ΩΝΑΣΕΙΟ ΕΘΝΙΚΟ ΜΕΤΑΜΟΣΧΕΥΤΙΚΟ ΚΕΝΤΡΟ
ΠΡΟΣΚΛΗΣΗ ΥΠΟΒΟΛΗΣ ΠΡΟΣΦΟΡΑΣ ΓΙΑ ΤΗΝ Προμηθεια
ΑΠΕΙΚΟΝΙΣΤΙΚΟΥ - ΧΕΙΡΟΥΡΓΙΚΟΥ ΕΞΟΠΛΙΣΜΟΥ ΥΨΗΛΗΣ ΤΕΧΝΟΛΟΓΙΑΣ

ΕΓΚΥΚΛΙΟΣ Νο 2

Ακολουθούν διευκρινιστικές απαντήσεις σε ερωτήματα:

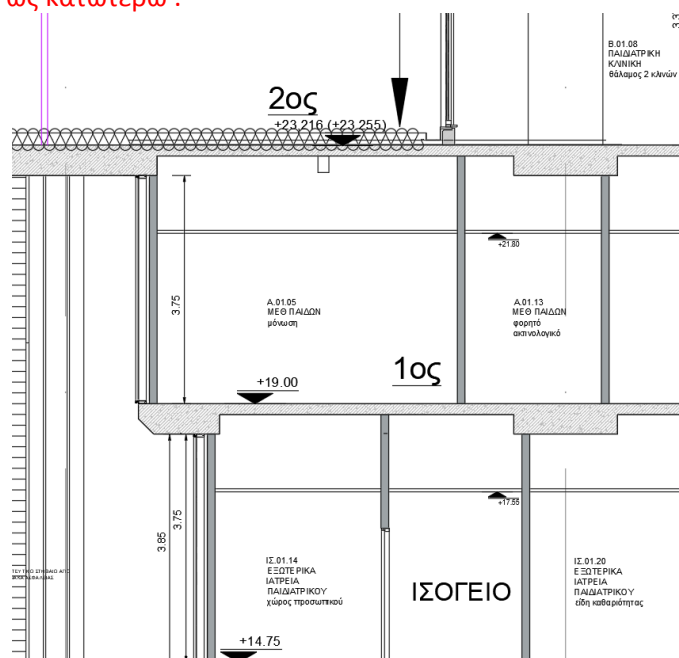
1. Παρακαλούμε όπως αποσταλούν οι τομές των χώρων με τα ύψη και τα δομικά στοιχεία (δοκάρια) κάθε αίθουσας.

1. Θεωρείται απαραίτητο κάθε προσφέρων να επισκεφθεί ο ίδιος ή με αντιπροσώπους του τον χώρο εγκατάστασης για να εκτιμήσει προσωπικά και με δική του εποπτεία τις τοπικές συνθήκες και την υπάρχουσα κατάσταση.
2. Η γενική τομή του χώρου χειρουργείων ΩΜΕΚ και αιμοδυναμικών εργαστηρίων ΩΜΕΚ είναι ως κατωτέρω .

3. Τα δομικά στοιχεία (δοκοί και σπλισμοί) του δαπέδου +1 ΩΜΕΚ φαίνονται στο σχέδιο [CON R14 ST 4 DAP +1](#)

Τα δομικά στοιχεία (δοκοί και σπλισμοί) της οροφής +1 ΩΜΕΚ φαίνονται στο σχέδιο [CON R20B ST5 DAP +2](#)
